Protokoll **Bürgerbeteiligung** **Landschaftsentwicklungskonzept Hummelgraben**

Datum: 28. Juni 2014
Ort: Bürgerhaus Rot, Auricher Str. 34, 70437 Stuttgart
Uhrzeit: 09.30 bis 17.00 Uhr
Teilnehmer: siehe Teilnehmerliste Anlage 1
Protokoll: Ute Kinn / Dr. Gisela Wachinger

Abb. 6 Ergebnis Arbeitsgruppe 1

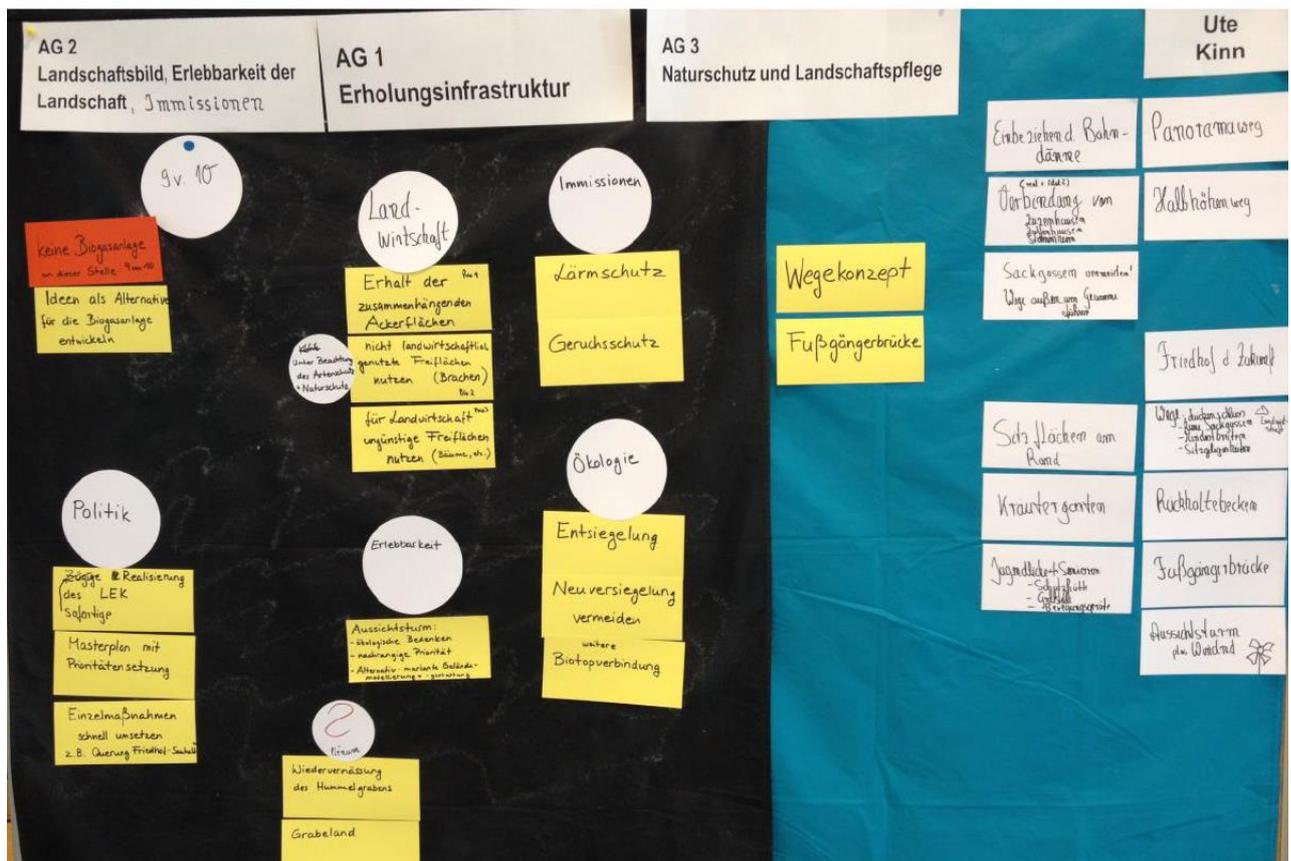
- Neun von zehn Teilnehmer/innen in der AG 1 wünschen sich einen anderen Standort für die Bioabfallvergärungsanlage. Der Gemeinderat hat jedoch eine grundsätzliche Entscheidung für den Standort Hummelsbrunnen Süd getroffen. Auf dieser Basis wird gerade der Flächennutzungsplan geändert. Das notwendige Bebauungsplan-Verfahren wird in Kürze eingeleitet. Das immissionsschutzrechtliche Verfahren steht noch aus. Dieses wird auch Maßnahmen zum Lärm- und Geruchsschutz bestimmen, was auch von den Teilnehmern der AG1 gewünscht wird, sollte die Anlage tatsächlich an diesen Standort kommen.

- Erste Priorität liegt auf dem Erhalt der zusammenhängenden Ackerflächen, es sollen nur die nicht landwirtschaftlich genutzten Restflächen für das LEK in Anspruch genommen werden.
- In zweiter Priorität ist auf Brachen zurückzugreifen, immer unter Beachtung des Arten- und Naturschutzes.
- Erst wenn hier keine geeignete Fläche zur Verfügung steht, soll auf Freiflächen, die landwirtschaftlich derzeit nicht nutzbar sind, zurückgegriffen werden.

- Bezüglich des Aussichtsturms gibt es ökologische Bedenken, die Besucher könnten zu einer Störung der Tier- und Pflanzenwelt führen. Auch die begrenzt zur Verfügung stehenden Finanzmittel dürften ein Hinderungsgrund sein, es gibt dringlichere Maßnahmen. Alternativ könnte man eine erhöhte Stelle im Gelände so gestalten und modellieren, dass sie eine ähnliche Funktion, wie der Aussichtsturm, übernimmt.

Abb. 10 Maßnahmen der Arbeitsgruppe 2

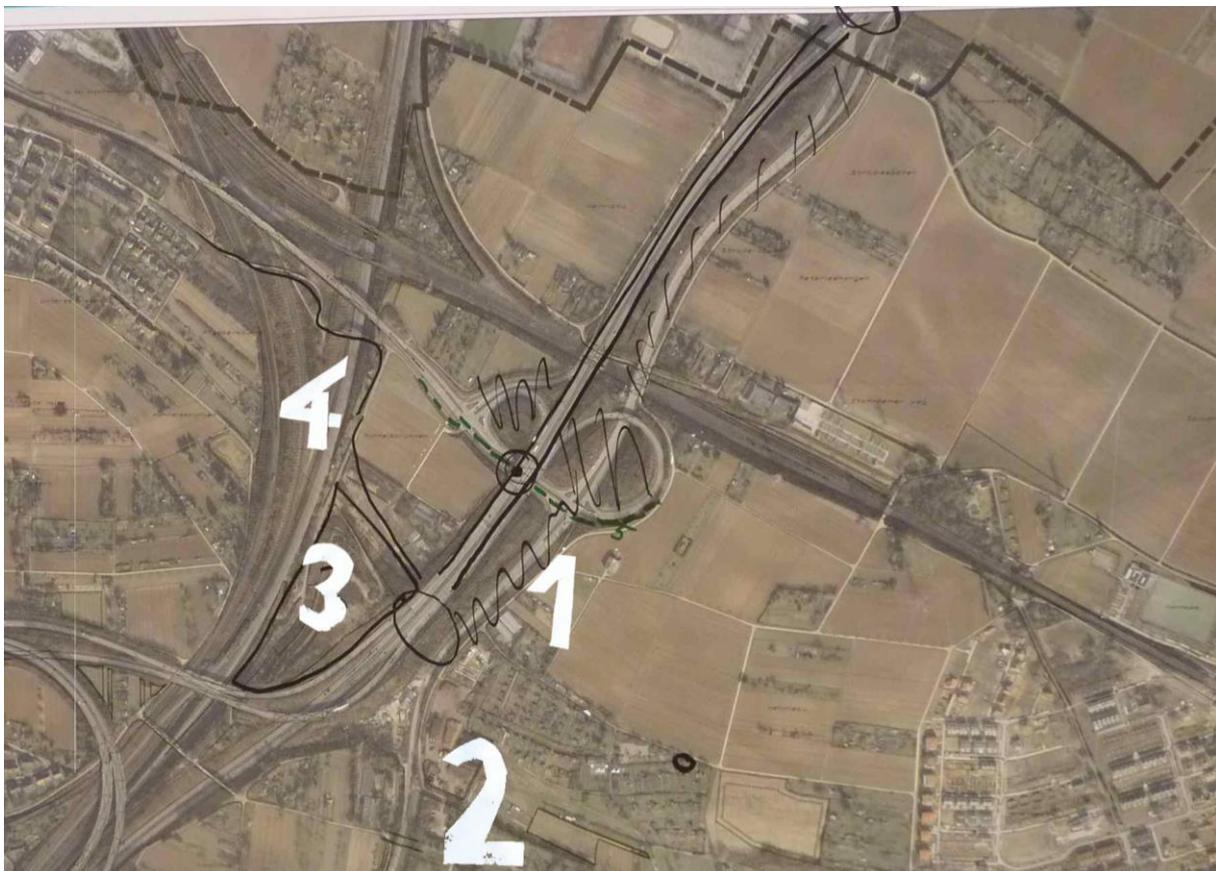
1. Die vierspurige B27 - ursprünglich für die hier anschließend geplante Nord-Ost-Umgehung so groß dimensioniert - könnte in dem Gebiet des Hummelgrabens auf zwei Spuren verengt werden und mit der zweispurigen Ludwigsburger Straße zusammengelegt werden (siehe Nummer 1 im Plan, Abbildung 10). Eine Anbindung an den kleeblattartigen Anschluss wäre dann auch durch enge Kreisverkehre möglich. Weil die Nord-Ost-Umfahrung von Stuttgart ja nicht mehr umgesetzt wird, ist ein Zubringer dafür auch nicht mehr notwendig, die Auffahrten können verkleinert und die Straßen gebündelt werden.

2. Fahrradbrücke
- Eine südliche Fahrradbrücke über die Ludwigsburger Straße wird als „kleine Lösung“ vorgeschlagen (siehe Nummer 2 in Abbildung 10). Über die Bundesstraßen existiert auf dieser Höhe bereits eine Durchfahrtmöglichkeit für Fahrräder, allerdings sehr gefährlich mit Umweg und unnötigem Höhenverlust.

3. Verkleinerte Lösung der ursprünglichen „Brückenvision“
- Eine bestehende nördliche Überquerung der B10 könnte in Verbindung gesetzt werden mit einer Zufahrt zu der Deponie und eventuell dem Aussichtsturm. Die Wegeführung könnte so gestaltet werden, dass die landwirtschaftlichen Flächen erhalten bleiben (siehe Nummer 4 in Abbildung 10). Ein kurzer Fußgänger-Tunnel unter der B27 und der Ludwigsburger Straße könnte geprüft werden, falls die Bündelung der Straßen und ein Kreisverkehr an dieser Stelle doch nicht möglich sind (siehe Punkt 1). Die Tunnel-Lösung wird aber in der Arbeitsgruppe umstritten wegen des Angstpentials und des hohen Aufwandes diskutiert.

2. Alternativ könnte hier eine Prozessnaturschutz-Fläche geschaffen werden, auf der keinerlei Maßnahmen erlaubt sind (weder bauliche noch pflegerische). Die Fläche bietet sich an, da sich hier (trotz der Störungen und intensiven Durchforstung) auf kleinem Raum schon eine große Artenvielfalt entwickelt hat und es derzeit kein besonders attraktiver Ort zur Erholung ist, vor allem wegen der schweren Erreichbarkeit und der vorhandenen Lärmbelastung (siehe Nummer 3 in Abbildung 10).
